DERSA DESENVOLVIMENTO RODOVIÁRIO S.A.

PROGRAMA RODOANEL MARIO COVAS

Respostas às Informações Técnicas nº 36.484/11/TA de 29/04/11 e nº 47.047/11/TA de 25/05/2011 da CETESB sobre o EIA/RIMA do Trecho Norte do Rodoanel Mario Covas

Maio de 2011 – Revisão 01

Figura 1.1.a
Áreas de Risco em Parada de Taipas

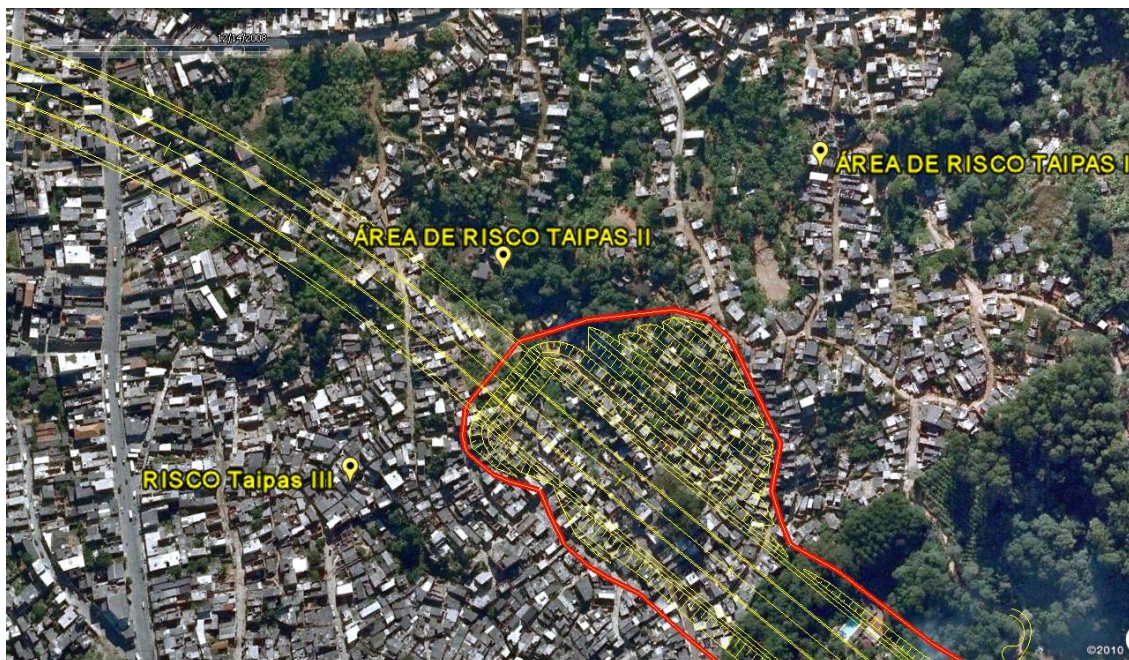
Apresentar documentação que comprove compromisso ou ação em andamento da Prefeitura de São Paulo para o reassentamento dos moradores do bairro Parada de Taipas que residem em área classificada de risco que não serão relocadas pela DERSA, ou reavaliar alternativa escolhida (IT 47.047)

- a totalidade dessas edificações subnormais encontra-se em áreas declaradas pela Prefeitura Municipal de São Paulo como *Áreas de Risco*, segundo o mais recente levantamento publicado pela PMSP em Janeiro de 2011; conforme as informações disponibilizadas no portal da PMSP na internet¹, as áreas afetadas pelo traçado do Trecho Norte do Rodoanel estão incluídas nas seguintes áreas de risco, com indicadas nas **Figuras 1.1.a e 1.1.b**: em Parada de Taipas: as áreas denominadas *Taipas I, Taipas II e Taipas III*; e no Jardim Paraná: a área denominada *Jd. Paraná II*;

Por estarem situadas em área de risco, as moradias existentes nas duas áreas já estão consideradas nos planos de remoção a serem realizados pela PMSP.

Figura 1.1.c
Alternativas estudadas o trecho de Parada de Taipas e Jardim Paraná

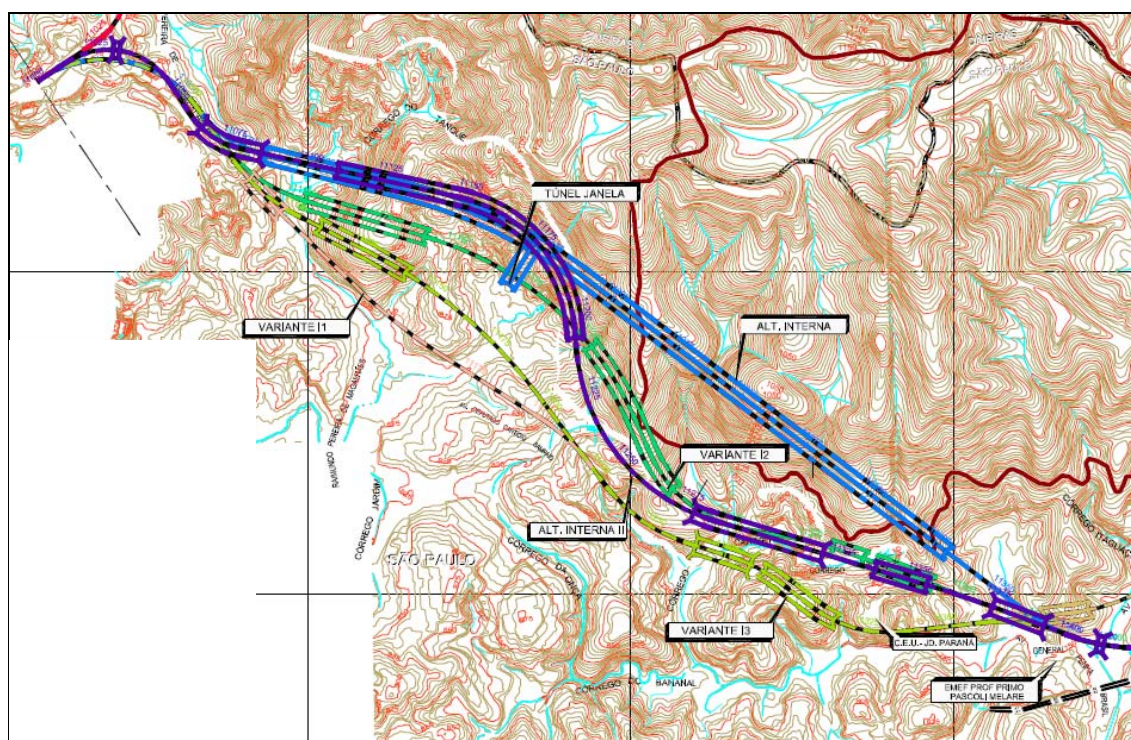
1.1 Trechos na Parada de Taipas e Jardim Paraná, de forma a mitigar a desapropriação e relocação da população (IT 36.484)

Em relação ao traçado junto ao Jardim Paraná, as alternativas estudadas se restringiram a três: (i) o longo túnel ao norte (1S1), descartado pelas razões acima expostas, (ii) o túnel previsto na alternativa selecionada (1S2) e (iii) uma variante mais ao sul que contém um trecho em superfície com grande impacto sobre ampla parcela do bairro (1S3C). O menor impacto sobre a população levou à decisão pela alternativa 1S2. Ressalta-se que também nesse trecho a população afetada está assentada em área de risco.
